MEMORIAL DESCRITIVO 5º ADITIVO

CSF-Riviera

Justificativas para os acréscimos de serviço na obra de construção do Centro de Saúde da Família - CSF RIVIERA - Conjunto Riviera localizado na Avenida Liberdade esquina com Rua 18 com Avenida Perimetral Cinco APM 08 Conjunto Riviera, Goiânia-GO, CEP -74805-010, área – 913,45m².

<p>Av. Liberdade, 105 - Conj. Tiviana, Goiânia - GO, 74730-919, Brasil Latitude -16.686778° Longitude -49.207122° LOCAL: 09135129 PERÍODO: 09.18.2023 GMT: 12:35:29 ALTITUDE: 753 METERS</p>
DEMOLIÇÃO PILARES E BLOCO	ADEQUAÇÃO PILARES

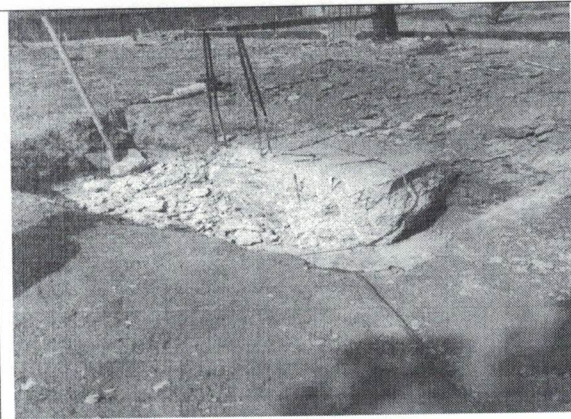
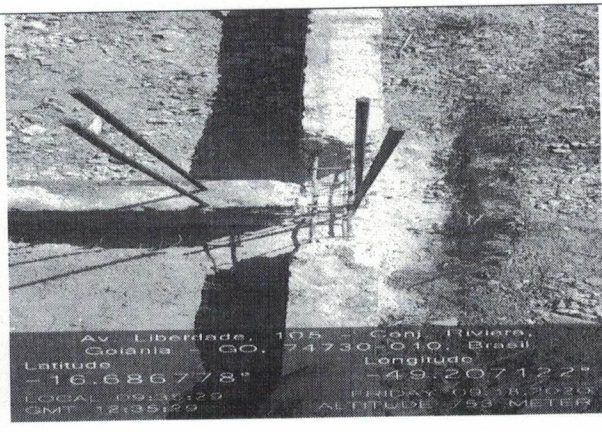
1.2.3.2 - DEMOLIÇÃO DE PILARES E VIGAS EM CONCRETO ARMADO, DE FORMA MECANIZADA COM MARTELETE, SEM REAPROVEITAMENTO. – Modificação do projeto para novas adaptações na unidade. Ver memória de cálculo em anexo.

Ao iniciar a obra foi constatado que a fundação executada pela empresa Antares Construtora previa pilares com seção de 12x30 (arranques executados), medidas estas que atendiam a NBR 6118 vigente na época da elaboração do projeto (2009). Na revisão dos projetos foi necessário mudar as seções para atender as modificações impostas pela NBR 6118/2014.

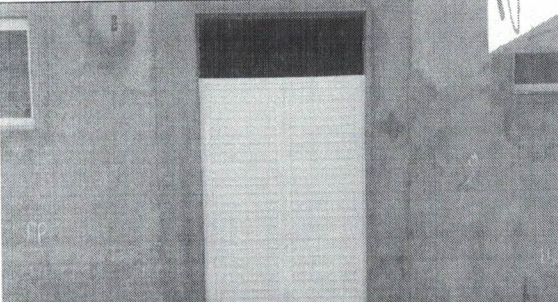
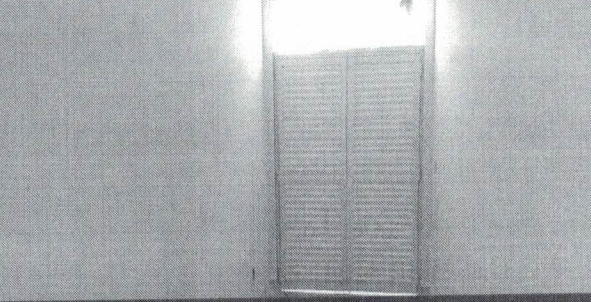
3.1.9 - PORTA LISA 160x210 C/ PORTAL, ALISAR, DOBRADIÇAS, FECHADURA COM EXECUÇÃO DO FURO - FORNECIMENTO E INSTALAÇÃO. AF_08/2015 -P3: a porta P3 na entrada da ambulância e na entrada de funcionários, próxima ao reservatório, ficam sujeitas a intempéries e sendo de madeira, o seu tempo de duração seria muito curto por essa razão será suprimida da planilha e sendo acrescido como porta em alumínio.

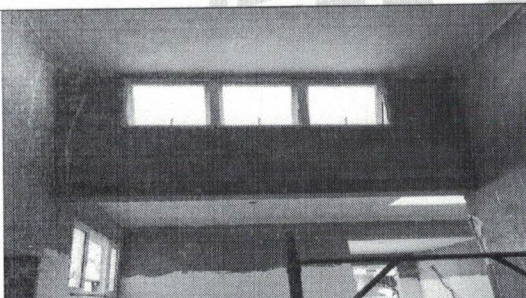
3.3.1 JANELA DE ALUMÍNIO DE CORRER, 2 FOLHAS, FIXAÇÃO COM PARAFUSO, VEDAÇÃO COM ESPUMA EXPANSIVA PU, COM VIDROS, PADRONIZADA. AF_07/2016. foi acrescentada no escovodromo para aproveitar iluminação natural – conforme solicitação da equipe da unidade. Ver foto em anexo.

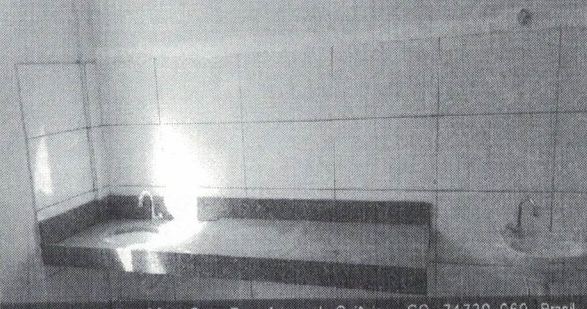
6.3.1 REVESTIMENTO CERÂMICO PARA PAREDES INTERNAS COM PLACAS TIPO ESMALTADA EXTRA DE DIMENSÕES 25X35 CM APLICADAS EM AMBIENTES DE ÁREA MENOR QUE 5 M² NA ALTURA INTEIRA DAS PAREDES. AF_06/2014. No local do lavatório para se obter uma maior durabilidade nas paredes conforme solicitação das equipes.

6.3.2 - REVESTIMENTO CERÂMICO PARA PAREDES INTERNAS COM PLACAS TIPO ESMALTADA EXTRA DE DIMENSÕES 25X35 CM APLICADAS EM AMBIENTES DE ÁREA MAIOR QUE 5 M² NA ALTURA INTEIRA DAS PAREDES. AF_06/2014. No local do lavatório para se obter uma maior durabilidade melhor na parede conforme solicitação das equipes.

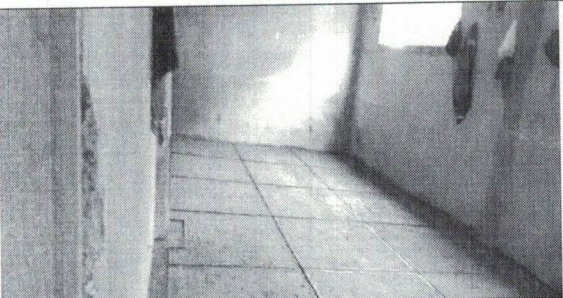
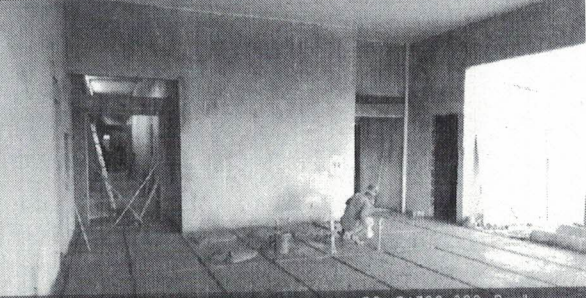
20.1 - PISO EM GRANILITE, MARMORITE OU GRANITINA EM AMBIENTES INTERNOS. AF_09 M2 AS 38,04. Piso mais apropriado para o atendimento de publico dando uma manutenção melhor por período de tempo maior. Foi solicitado pela fiscalização.

<p>R. 18, 420 - Conj. Riviera, Goiania - GO, 74730-300, Brasil Latitude -16.687041° Longitude -49.206930° LOCAL 09:24:18 GMT 12:24:18 FRIDAY 09.18.2020 ALTITUDE 750 METER</p>
<p>TRATAMENTO ARRANQUE PILARES</p>	<p>TRATAMENTO ARRANQUE PILARES</p>

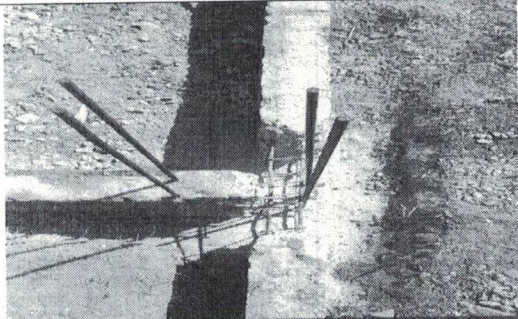
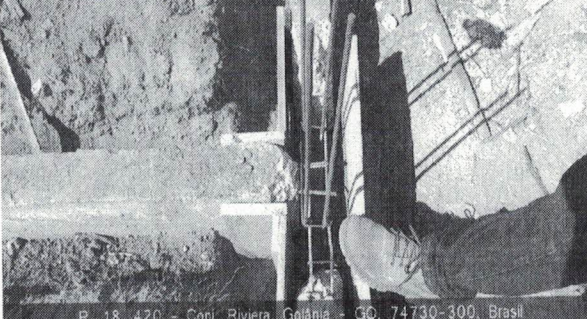
24.1.2 - TRATAMENTO COM ANTICORROSIVO P/ ESTRUTURA. Devido ao abandono das estruturas da obra a intemperes por um longo período.
